## Enmienda No. 2

ACS-PROSASUR1/LPN/18-2018

### Adquisición de Materiales de Ferretería para obras en los hogares beneficiarios del área de influencia del Proyecto ACS-PROSASUR Clúster 1

2. Modificar en la Sección III. Especificaciones Técnicas, Ítem 1. Abrazadera, la cual a partir de la presente Enmienda:

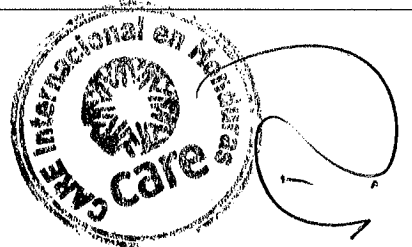
1	Unidad	208	Abrazadera de metal de 2 pulgadas
---	--------	-----	-----------------------------------

1	Unidad	208	Abrazadera de <i>acero inoxidable, de 3 pulgadas, con tornillo, para reforzar manguera. Ver imagen ilustrativa.</i>
---	--------	-----	---
